改善箇所説明図①

不具合の内容

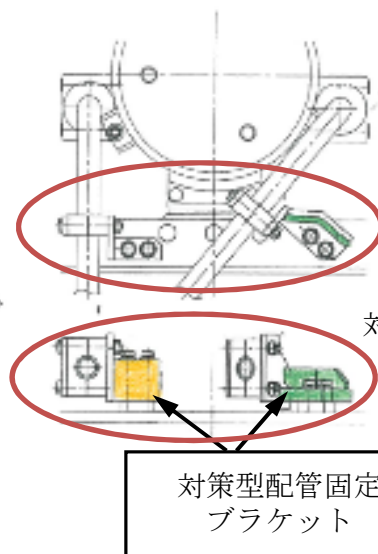
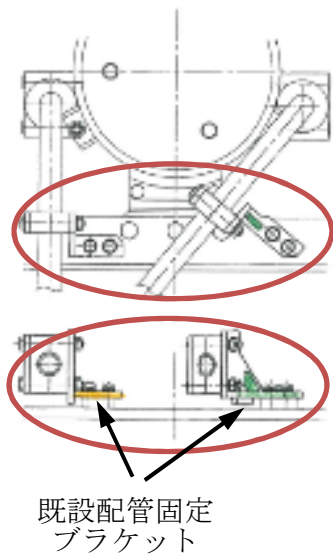
動力伝達装置の油圧配管（走行用）において、油圧配管を固定しているブラケットの形状が不適切なため、油圧脈動による応力の繰り返しを受けることで当該ブラケットに亀裂を生じ、当該亀裂部から異音が発生する場合があります。そのため、そのまま使用を続けると、走行用油圧配管が損傷して作動油が漏れるおそれがあります。

全車両、配管を固定するブラケットを対策品に交換する。

対策内容
板厚アップ
リブ追加
